ÚZEMNÍ PLÁN MĚSTA BRNA

Textová část Odůvodnění

Kapitola 18 Rozhodnutí o námitkách (včetně odůvodnění)

Svazek Nb8 *(bez osobních údajů)*

Námítka

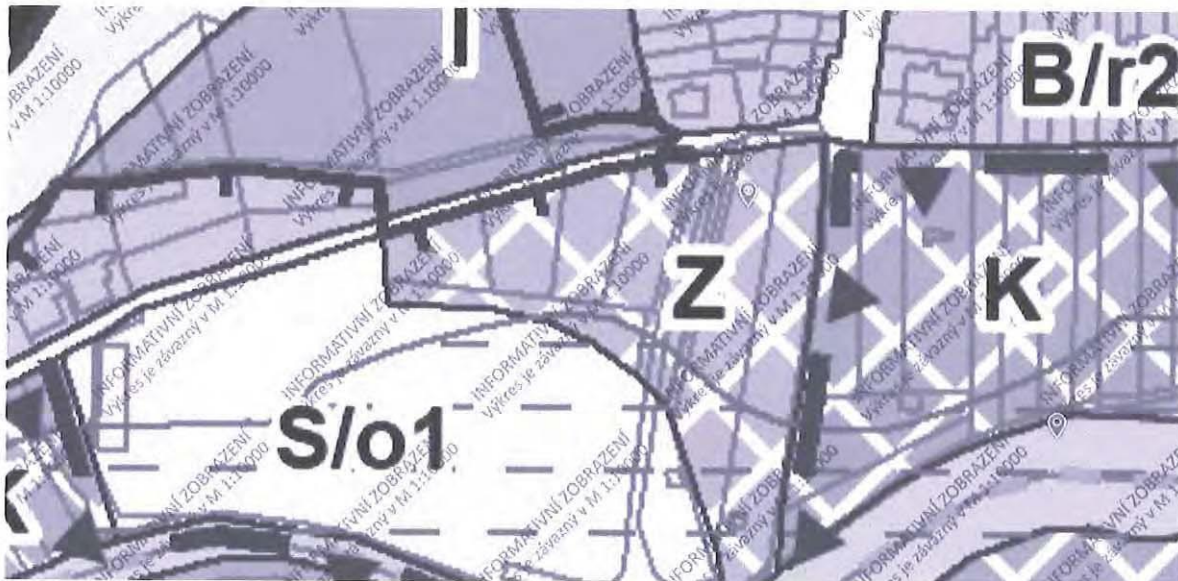
Z těchto důvodů se domnívám, že vystavění běžného rodinného domu o zastavěné ploše pár procent z celkové výměry nemůže významně negativně ovlivnit onu zeleň ani principy zeleného města a žádám proto o změnu na plochu pro bydlení ideálně B/r2.

Námítka číslo 1 (zákres)

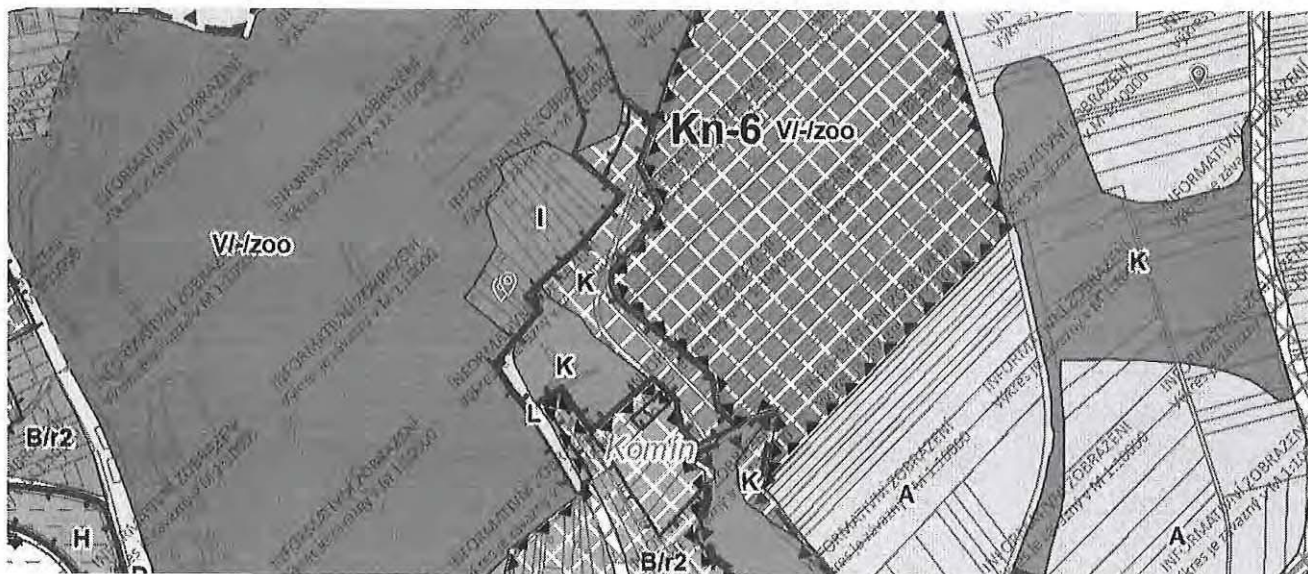
Jsem majitelka pozemku [redacted] v k.ú. Bystrc (označen v zákresu). Bezprostředně kolem našeho pozemku vede polní cesta označená v ČÚZK zapsaná jako jiná komunikace - (pozemek Statutárního města Brna), která propojuje Medláňky s městskou částí Bystrc. Do Bystrce v posledních letech auta jezdí oklikou po poli, přes soukromé pozemky, protože obecní cesta "zmlou" je neudržovaná a autem přestala být sjízdná (naši sousedé však pamatují, že na zahradu jezdili autem ještě touto obecní cestou). V připomínkovaném Návrhu Územního plánu města Brna však žádná z těchto stávajících cest - možností dopravní obsluhy - není zanesena. Požaduji tedy i dle nového ÚP zajistit dopravní obslužnost mého pozemku alespoň v dosavadní míře, a to jak v propojení do Medlánek, tak do Bystrce. Něco asi bude výhledově řešit plánovaná Územní studie pro rozvojové území Kn-4, ovšem původní, dnes užívané cesty vedou po její hranici i mimo ni v plánované (a stávající) ploše krajinné zeleně nebo v Kn-6 (ZOO).

Námítka číslo 1 (zákres)

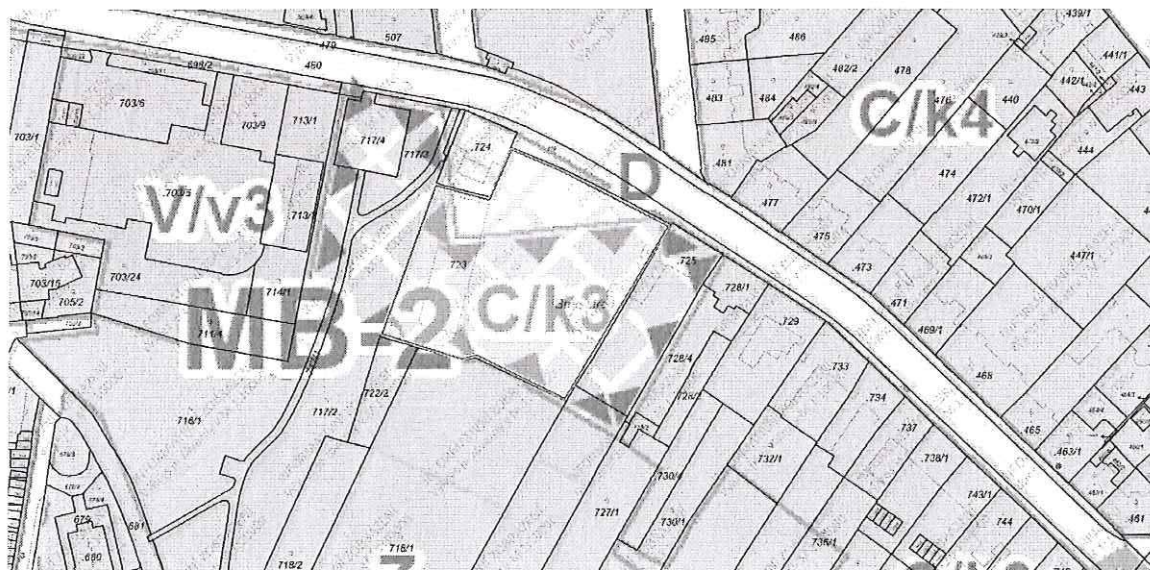
Pozemek p. č. 723, zastavěná plocha a nádvoří, LV331, k. ú. Město Brno
 Odbor investic řeší v současné době etapu I. spočívající v rekonstrukci budovy domova mládeže na adrese Údolní 597/35a pro využití Krajským úřadem za účelem vybudování kancelářských prostor a archivu.
 Dále je zamýšleno na části zbylé parcely vybudovat v etapě II. reprezentativní administrativní budovu, sloužící potřebám Krajského úřadu jihomoravského kraje i veřejnosti.
 Navrhované začlenění plochy plně neodpovídá využití zamýšlenému ze strany Jihomoravského kraje jako vlastníka, požadujeme proto změnit na návrhovou plochu V/V3 – plocha veřejné vybavenosti.

Námitka číslo 2 (zákes)

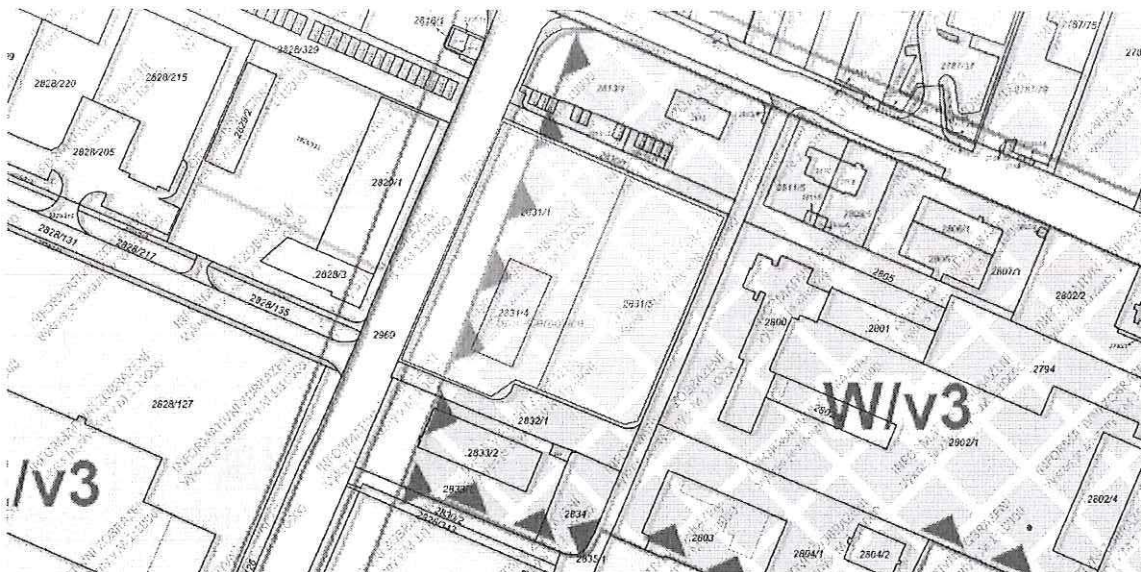
Plánované rozšíření areálu výjezdové základny Zdravotnické záchranné služby JmK, LV 3483 + pozemek p. č. 2831/5, k. ú. Černovice
 Zdravotnická záchranná služba JmK plánuje rozšíření areálu výjezdové základny Zdravotnické záchranné služby JmK o pozemek p. č. 2831/5, k. ú. Černovice (současný vlastník: Statutární město Brno)
 Navrhované začlenění plochy plně neodpovídá využití zamýšlenému ze strany Jihomoravského kraje, požadujeme proto změnit na návrhovou plochu V/V3 – plocha veřejné vybavenosti.
